**Beschlussvorlage FB 3/021/2021
TOP Nr. 6 (Bau- und Werkausschuss)**

**Vollzug des Baugesetzbuches (BauGB);
Änderung des Bebauungsplanes "Hammerschmiede, Glonner-, Von-Hazzi-Straße" für
den Teilbereich des "Alten Bauhofes" mit Umfeld sowie für den Teilbereich südlich des
Unteranger als Bebauungsplan zur Innenentwicklung nach § 13a BauGB;
Erneute öffentliche Auslegung Behördenbeteiligung (§ 4a Abs. 3 BauGB);
Prüfung der eingegangenen Stellungnahmen und ggf. Satzungsbeschluss (§ 10 BauGB)**

3.1 Landratsamt Ebersberg (Schreiben vom 27.11.2020, Az.: P-2019-3629)

3.3 Brigitte Krebs, Grafing b.M. (Schreiben vom 18.12.2020)

Städtebauliche Zielsetzung für grundstücksübergreifende Bebauung mit Mehrfamilienhaus:

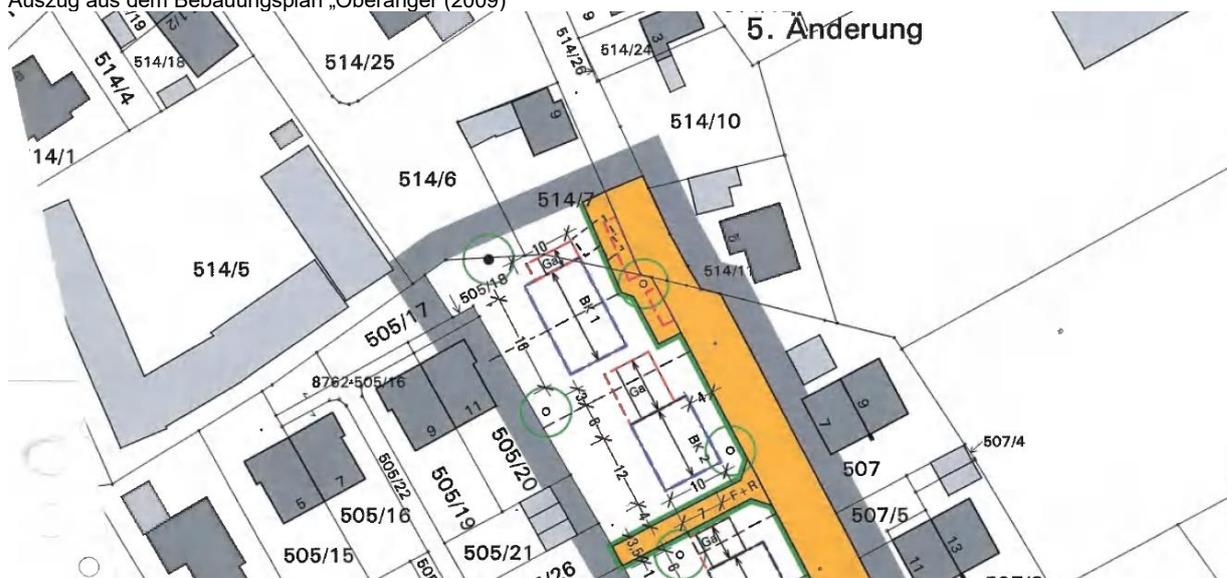
Die vorgesehene Bebauungsgrenze durchschneidet das Wohnhaus und endet bereits mitten auf dem Grundstück in deutlicher Entfernung zur Garage. Für das Grundstück wird im vorliegenden Bebauungsplan die Garagenlage vorgegeben.

Ich beantrage hiermit die Bebauungsgrenze bis zur Garage zu verlängern, so dass es möglich ist das Wohnhaus an die Garage angrenzend zu bauen.

Durch die mitten auf dem Grundstück liegenden Bebauungsgrenze wird zudem auch die für das Grundstück im Bebauungsplan ausgewiesene GRZ von 0,3 umgangen. Entnimmt man die Maße aus dem ausgelegten Bebauungsplan, so kommt man zu folgendem Ergebnis: Bei einem rechteckigen Baukörper könnte selbst im günstigsten Fall (z.B. bei der Annahme eines Mindestabstandes bzw. einer Mindestdiefe der Abstandsfläche von nur 3 m) die GRZ im Maximum nur ca. 0,17 betragen. Die Grundfläche des Baukörpers kann im Maximum nur ca. 9x9qm betragen.

Die oben beschriebene Bebaubarkeit geht von den günstigsten Randbedingungen aus. Es wird aber des Weiteren die Bebaubarkeit meines Grundstücks sehr stark durch Ziffer 4.4 der Festsetzungen des vorliegenden Bebauungsplanes eingeschränkt. Die Festsetzung lautet: „Die Geltung der Abstandsflächenregelung des Artikels 6 Abs. 5 BayBO wird angeordnet.“ Danach beträgt der Mindestabstand bzw. die Tiefe der Abstandsfläche 1 H. Dies kann dazu führen, dass ein Abstand in einer Größenordnung von 6,30 m oder mehr eingehalten werden muss. Damit wäre das Grundstück nicht mehr sinnvoll bebaubar.

Ich bitte daher um wohlwollende und lösungsorientierte Prüfung meiner Stellungnahme und um Verlängerung der Baugrenze, so dass das Wohnhaus an die Garage gebaut werden kann.

Demgegenüber entspricht der Änderungsbebauungsplan sehr weitgehend auch den privaten Interessen der Grundstückseigentümer, insbesondere ermöglicht er verschiedene Bauoptionen. Nachdem die Eigentümer derzeit keine verbindliche Entscheidung treffen können über die künftige Verwendung / Bebauung, ermöglicht der Bebauungsplan neben einer Mehrfamilienhausbebauung (gemeinsam mit dem Nachbargrundstück) auch ausdrücklich eine selbständige Bebauung (Einzelhaus).

Auch wenn weiterhin eine zusammenhängende Bebauung mit Mehrfamilienhäuser (vgl. nachfolgende Abbildung) die städtebaulich präferierte Bauungslösung darstellt, soll die Einzellösung auch deshalb zugelassen werden, um die angrenzenden Grundstücke FI.Nrn. 514/5 und 514/6 endlich einer Bebauung zuzuführen. Auch aus diesem öffentlichen Interesse heraus wird die bisher zwingend auf eine gemeinsame Mehrfamilienhausbebauung ausgerichtete Festsetzung aufgegeben.

Zum einen soll für eine gemeinsame Bebauung mit den Nachbargrundstücken die Errichtung von Mehrfamilienhäusern möglich gemacht werden. Das zeigt die geänderte Festsetzung der Anzahl der Vollgeschosse (jetzt als Höchstmaß) und die grundstücksübergreifende Festsetzung der überbaubaren Grundstücksfläche (Baugrenzen).

Zum anderen wird unter Würdigung der Eigentümerinteressen aber auch eine grundstücksindividuelle Bebauung mit einem Einzelhaus möglich gemacht. Hierfür wurden auch die öffentlichen Verkehrsflächen erheblich reduziert von ursprünglich 11 m auf 8 m Breite.

Ein weiteres hinausgreifen der Bebauung nach Süden (bis zur Garagenbaufläche) wird - jedenfalls für eine mehrgeschossige Bebauung - aus städtebaulichen Gründen und auch hinsichtlich nachbarlicher Belange abgelehnt. So hat ein Mindestmaß an Freiflächen für Außenwohnbereiche an der Gebäudesüdseite zu verbleiben. Auch muss das Heranrücken an die nur 2-geschossige Bebauung berücksichtigt werden, die im Süden anschließt. Der einheitliche Gebäudeabstand der 3-geschossigen Mehrfamilienhausbebauung zu dieser südlichen Wohnbebauung von 13 m wird beibehalten.

Den Einwendungen wird nicht entsprochen. Eine Verlängerung des Bauraums bis zur südlichen Garage wird abgelehnt. Eine Vergrößerung des Baufeldes (bei gleicher GRZ) wäre nur dann möglich, wenn allein ein Einzelhaus möglich wäre (Verzicht auf verdichtete Bebauung mit einem Mehrfamilienhaus). Gerade im Interesse der Eigentümer wird aber daran festgehalten, beide Bebauungsmöglichkeiten zu ermöglichen.
